MUNICIPALITE D'ORMONT-DESSOUS

PREAVIS N° 311/2009

Prises de position et déterminations de la Municipalité concernant les interventions de la Commission de gestion pour l'exercice 2008/2009

PROCES-VERBAL N° 18 SEANCE DE CHANTIER DU MARDI 14 AVRIL 2009 A 10H00 SUR PLACE

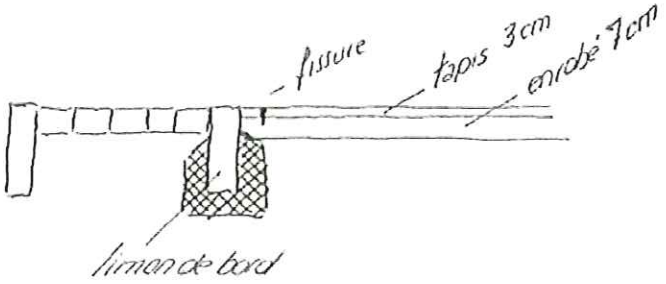
3.- La traversée Est en pavage (direction des Mosses) est complètement déformée et doit être reposée entièrement, conformément aux pentes de la route (entreprise)
